ZP.271.23.2021.PG

dotyczy: postępowania o udzielenie zamówienia publicznego pn. Zagospodarowanie parku przy ul. Aleja Niepodległości w Słubicach

Na podstawie art. 284 ust. 2 ustawy z dnia 11 września 2019 r. - Prawo zamówień publicznych (Dz.U.2021.1129 t.j.) – zwanej dalej Pzp, przekazuję odpowiedzi na pytania złożone w przedmiotowym postępowaniu.

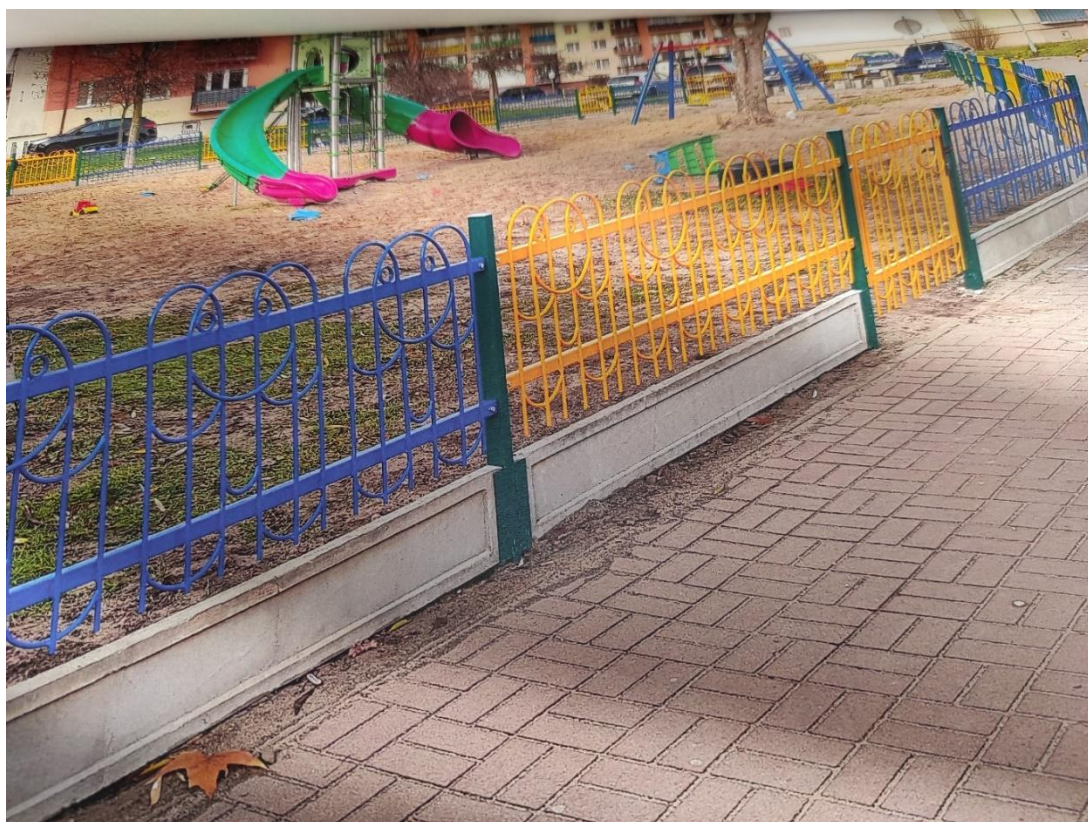
Zgodnie z zapisami rozdziału IV ust. 2 lit. i) pomniejsza się o 6 kpl. ilość słupów i opraw oświetleniowych przy boisku do koszykówki i pumtracku. Z załączonym projekcie przy boisku do koszykówki i pumtracku znajduje się 7 słupów oświetleniowych. Wnioskuje o wskazanie słupa oświetleniowego od którego Zamawiający nie odstępuje.

Zamawiający odstępuje od realizacji 6 kpl. słupów i opraw oświetleniowych o wysokości 9 m (4 kpl. Przy boisku oraz 2 kpl. Przy pumtracku) oraz z **5 kpl.** słupów i opraw oświetleniowych o wysokości 5 m (1 kpl. znajdujący się przy ścieżce prowadzącej w kierunku pumtracku oraz 4 kpl. przy zestawach street workout), co zostało ujęte w przedmiarze robót poz. 111 i 112. Zatem do realizacji należy skalkulować 34 kpl. słupów i opraw o wysokości 5 m oraz 3 kpl. słupów i opraw o wysokości 9 m (poz. 111 i 112 przedmiaru).
